<b>Změnový list číslo 175</b>	
<b>Identifikace akce</b>	
Název akce:	Výstavba Multifunkční sportovní a kulturní haly v Brně
Číslo akce SMVS:	-
Objednatel:	I. Statutární město Brno II. ARENA BRNO, a. s. III. Brněnské komunikace a.s. IV. Teplárny Brno, a.s.
Zastoupen:	Objednatelem
Zhotovitel:	HOCHTIEF CZ a.s., Plzeňská 16/3217, 150 00 Praha 5
TDI:	-
Projektant:	Projektová dokumentace 1 - Arch.Design, s.r.o. a A PLUS a.s. Projektová dokumentace 2 - PK OSSENDORF s.r.o.
<b>Předmět změnového listu</b>	
Otvory ve stropě a schody R1-R7	
<b>Část díla dotčená změnovým listem</b>	
D.1.1-3 ASŘ	
Zařazeno pod objednatele Arena MK	
Popis změny, popis technického řešení	
<b>Původní řešení dle smluvní (tendrové) dokumentace :</b>	
Původní řešení podle Projektové dokumentace 1 bylo změněno ZL č. 30 – Vynechání stropů pro schodiště mezi 1.NP a 2.NP.	
<b>Nové řešení :</b>	
Změnou dochází ke zrušení ZL č. 30 návratu k Původnímu řešení (stropu mezi řešenými prostory v 1.NP a 2.NP bez schodiště) – doplňují se stropy vč. ocelové konstrukce, betonáže a statického posouzení na základě úpravy dispozic.

**ZL 175 - Otvory ve stropě a schody R1-R7**

**Zpracování změny – doplnění stropů**

# DOPLNĚNÍ STROPU NAD 1.NP MEZI OSAMI 2-3

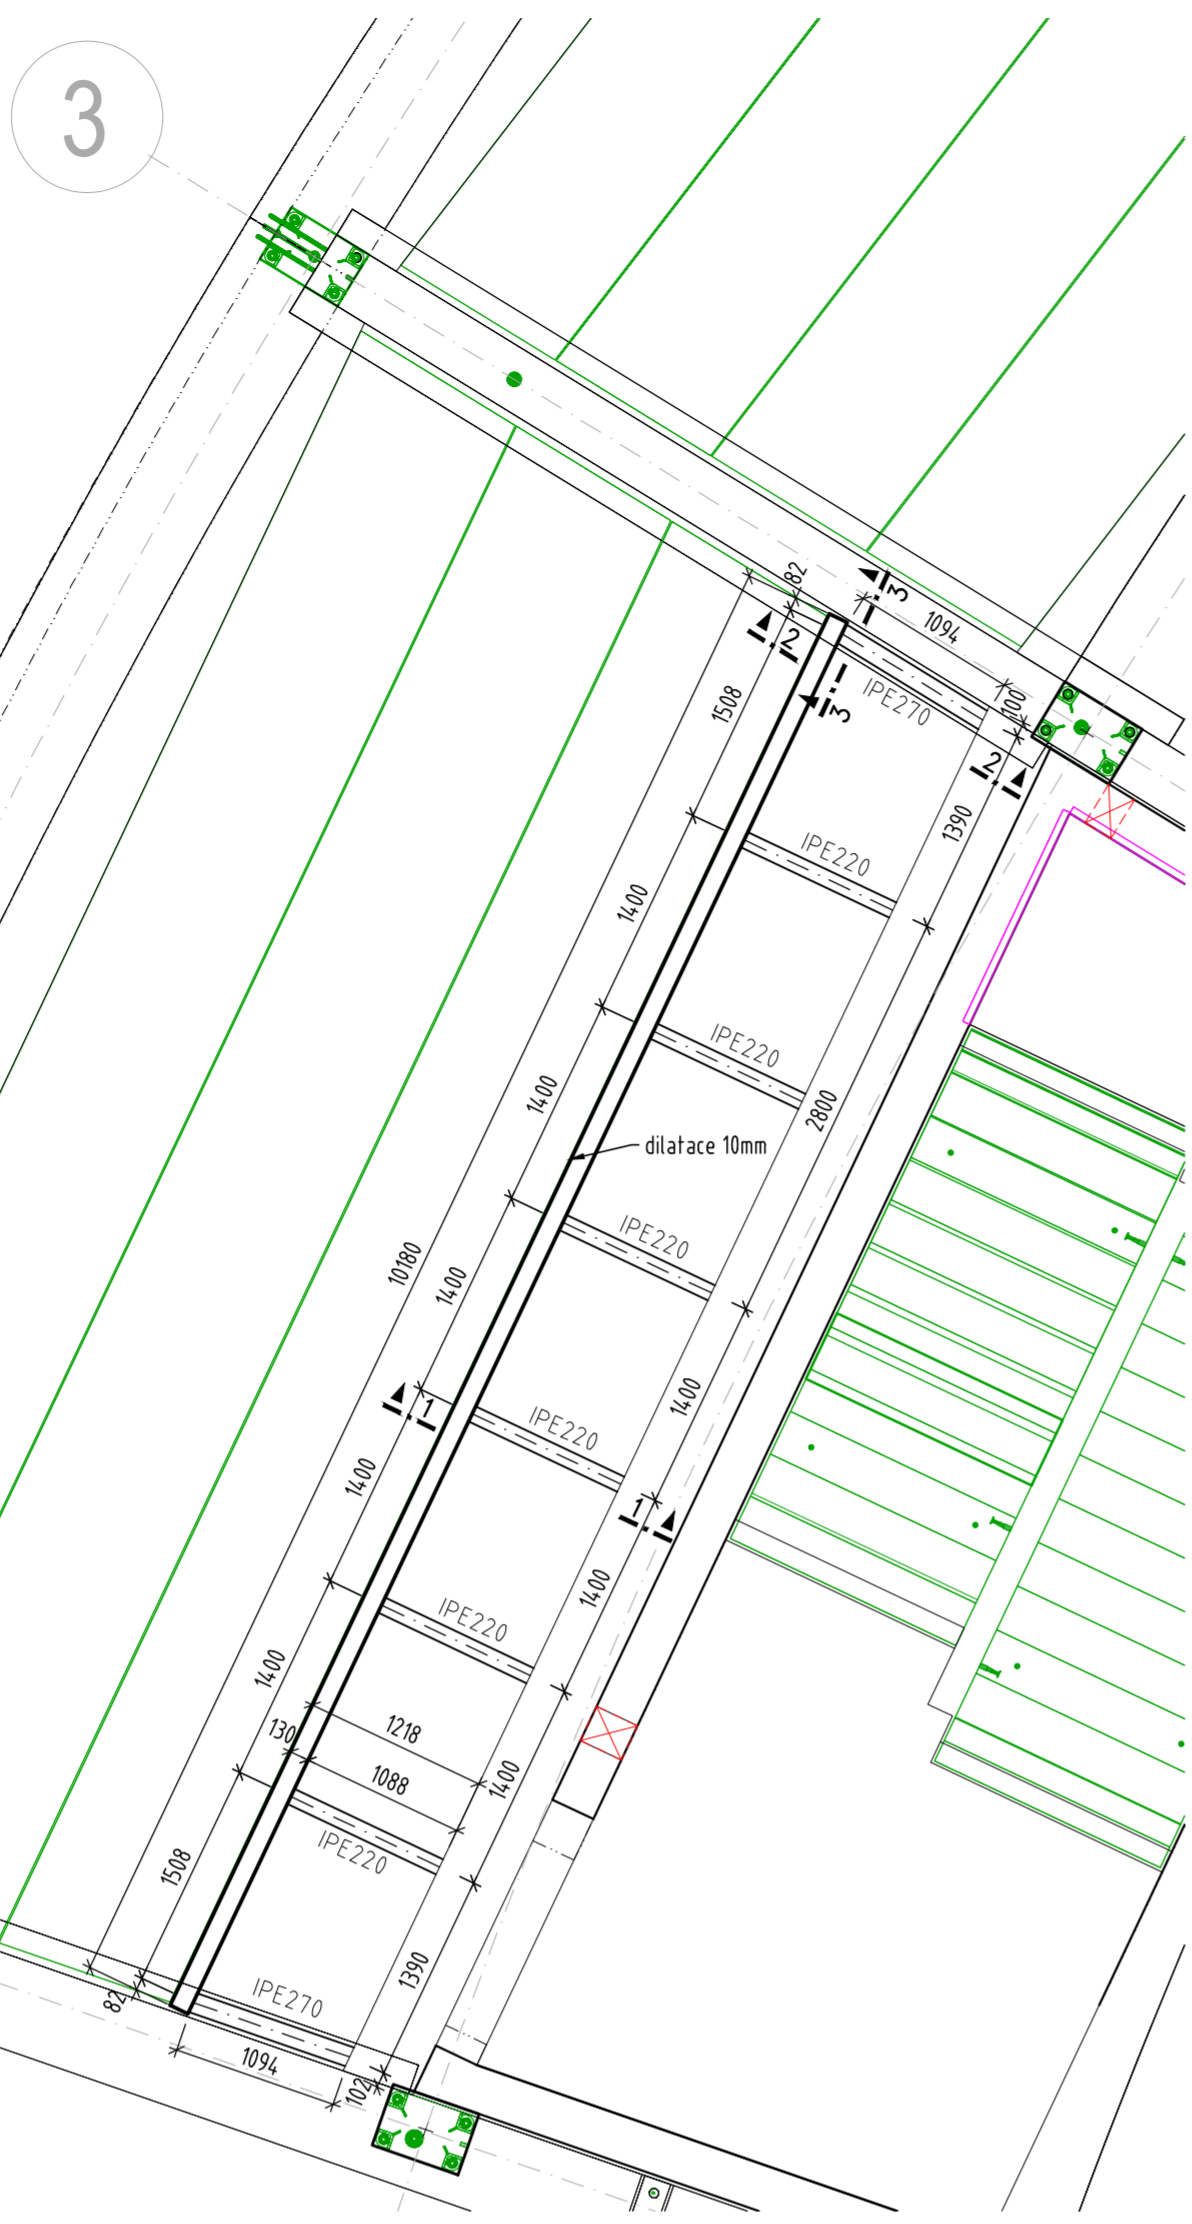
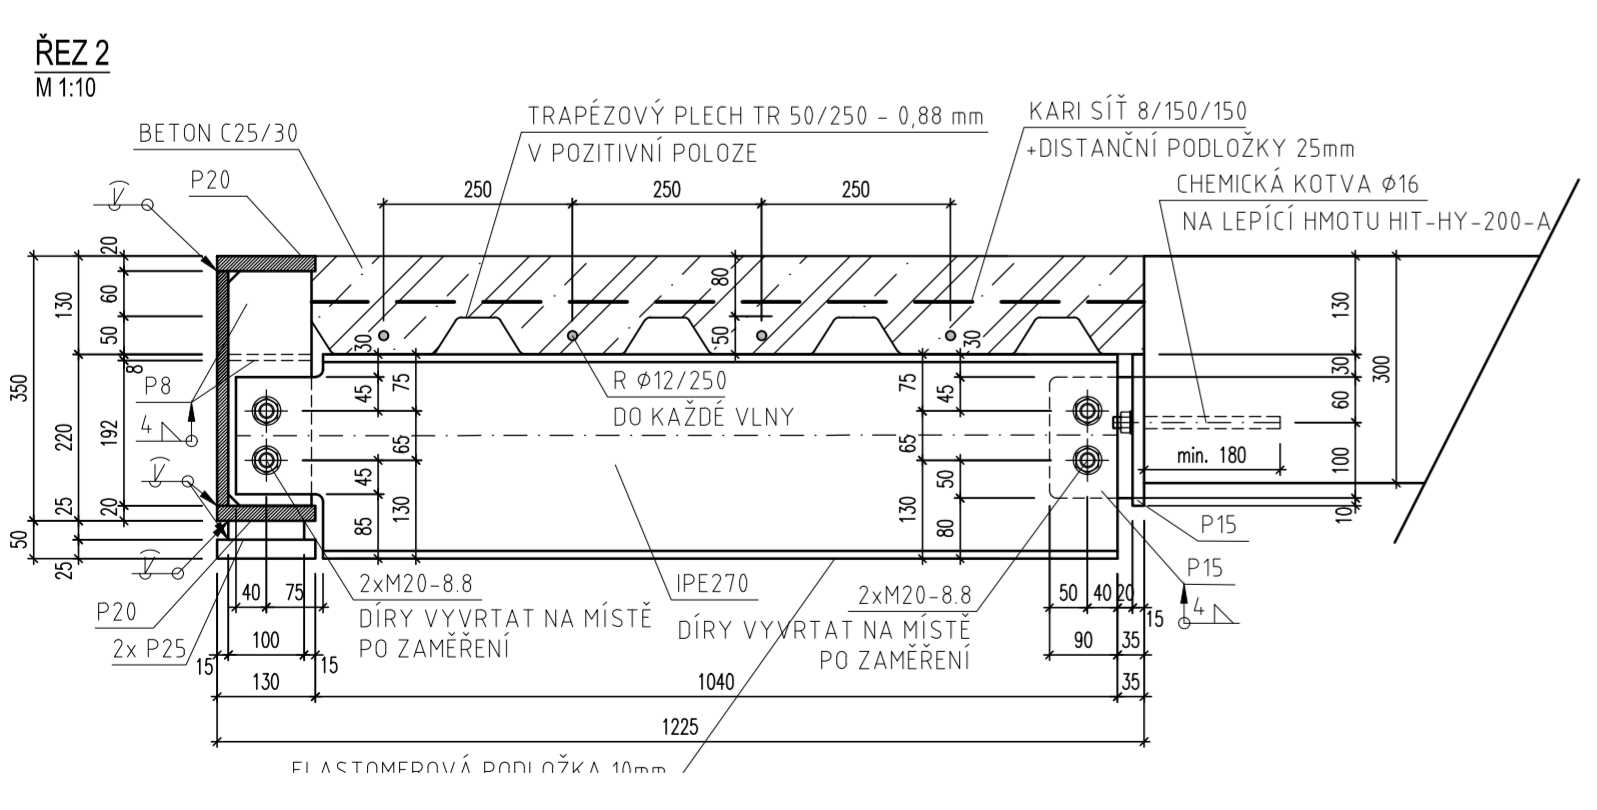
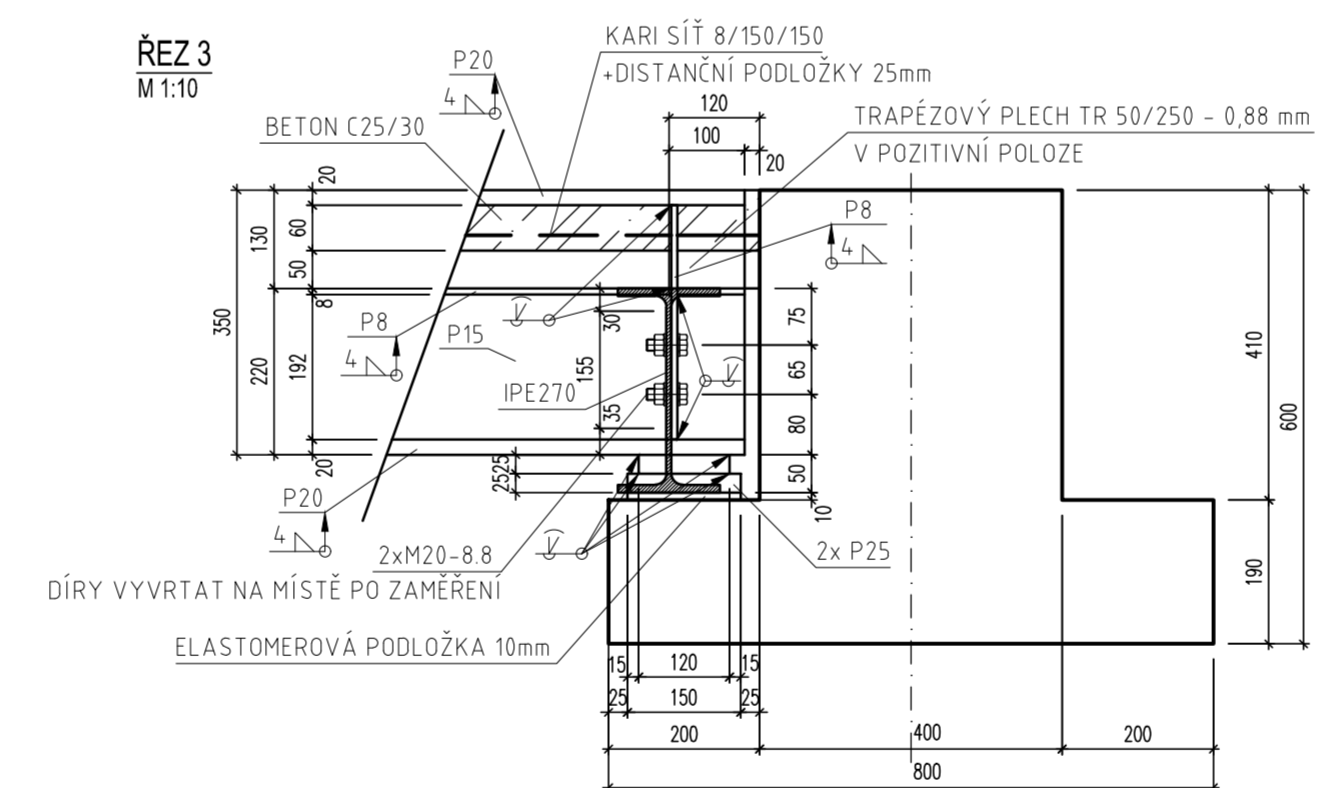
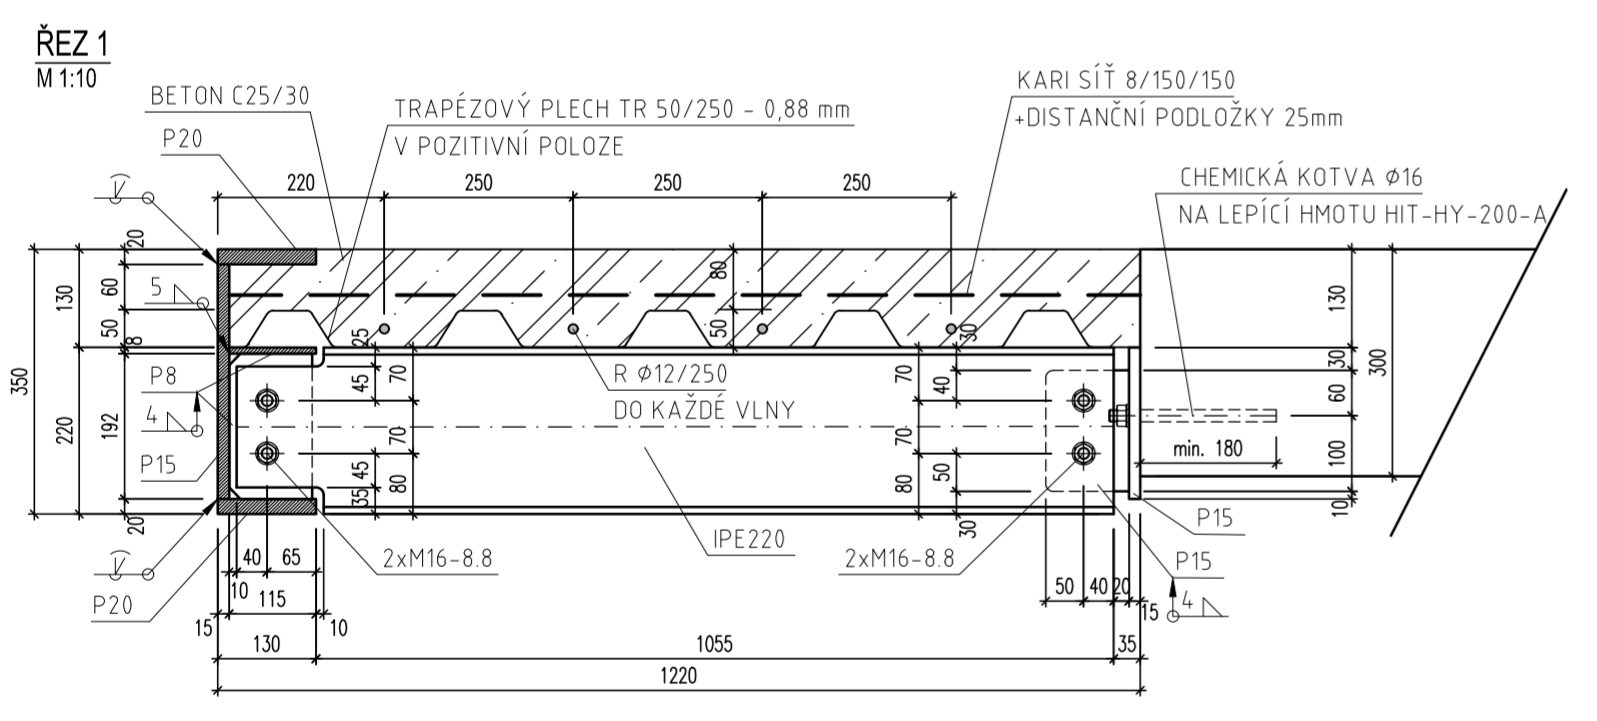
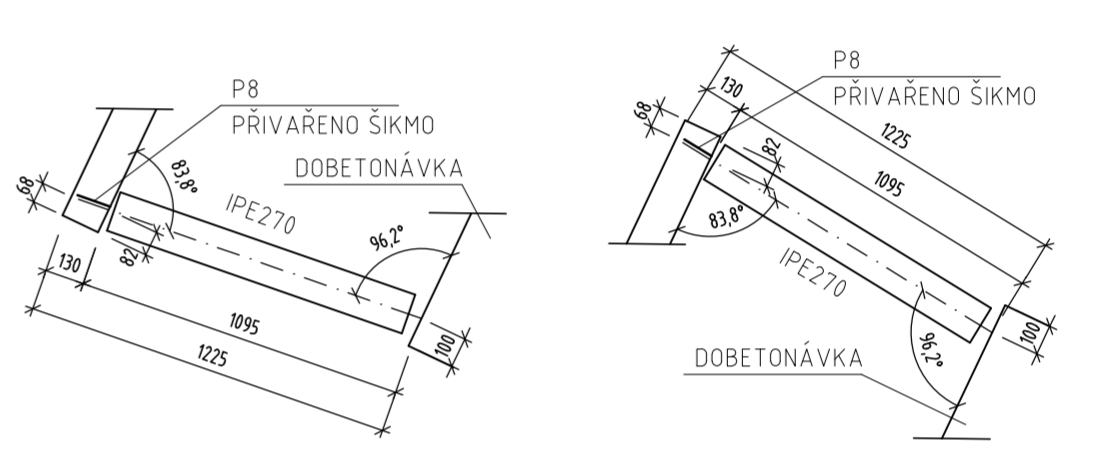
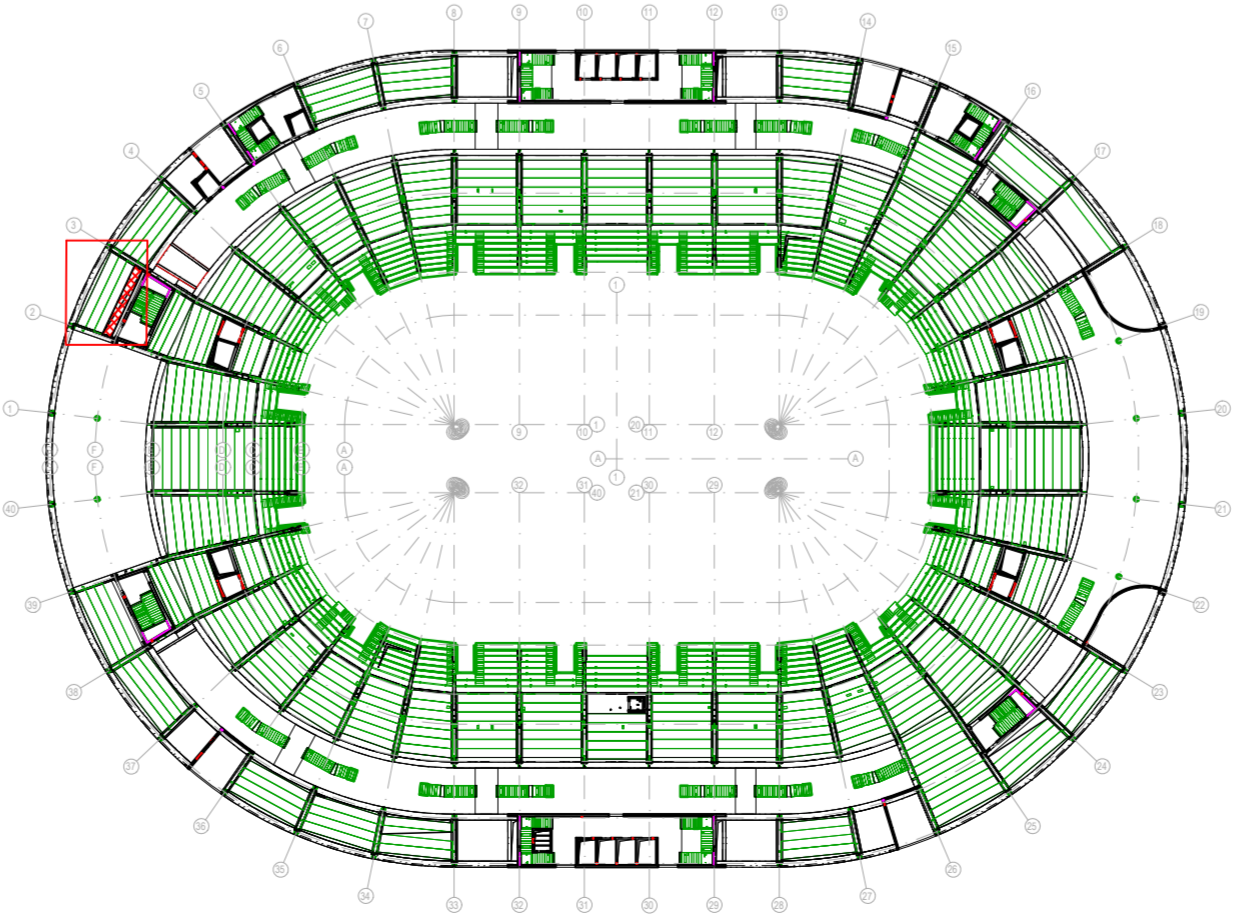
<b>Zdůvodnění změny :</b>	
Změna navazuje na úpravy dispozic (upřesnění finálního řešení dispozic v MFH) a upřesnění budoucího využití prostor v 1.NP a 2.NP. Z těchto skutečností vyplynulo, že pro budoucí provoz Díla je nežádoucí propojení řešených prostor v 1.NP a 2.NP dle ZL č. 30. Touto změnou tak dochází ke zrušení změn uvažovaných v ZL č. 30 a potřebnému doplnění stropních konstrukcí, vyztužení stropů, zabetonování otvorů a doplnění ocelových konstrukcí. S ohledem na výše uvedené a charakter změny se jedná o nepodstatnou změnu závazku podle § 222 odst. 4 ZZVZ.	
<b>Vliv změny na výkresovou dokumentaci :</b>	
S dopadem na výkresovou dokumentaci.	
<b>Záznamy o změně ve stavebním deníku a zápisech z KD :</b>	
Záznam o změně je uveden v zadání změny v CDE ze dne 11.7.2025 v kontrole č. 1560.	
<b>Předpokládaný vliv na termín, kvalitu, cenu díla :</b>	
Vliv na termín: ne, bez dopadu na termín	
Vliv na kvalitu: změny nemají vliv na výslednou kvalitu díla
